DODATEK č. 2

k Provoznímu řádu „STŘELNICE SEDLNICE“

ZNALECKÝ POSUDEK

Ev.č.: 203/12-20

OTOČNÁ ZÁBRANA SE SESTAVOU PADACÍCH TERČŮ

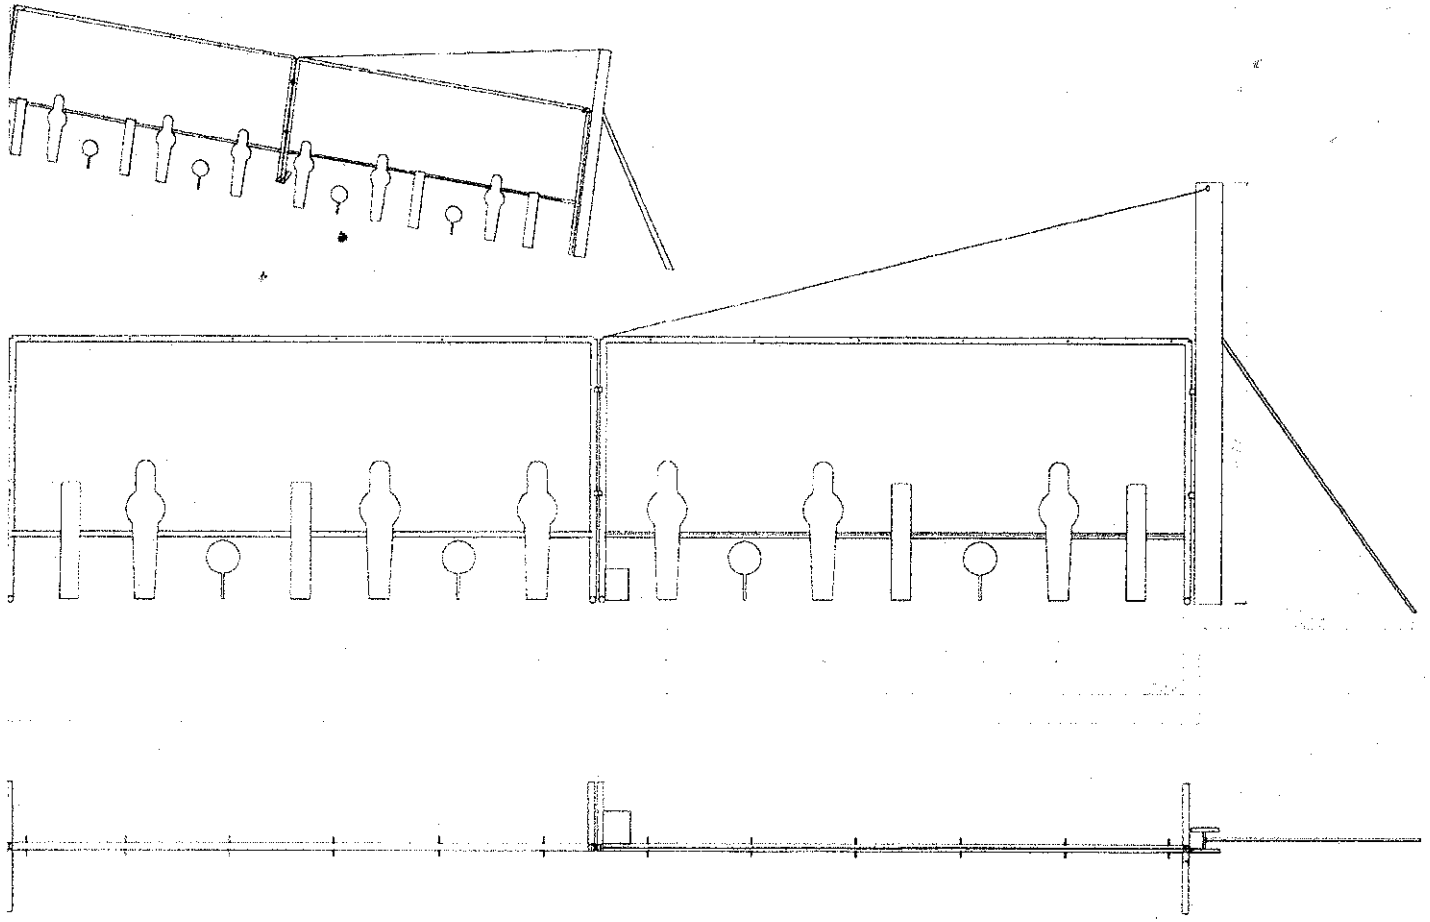
Specifický nově zavedený prvek bezpečnosti, tedy odklopná záchytná stěna je dostatečně textově popsána a taky dokumentována výkresem v příloze k Dodatku č. 2.
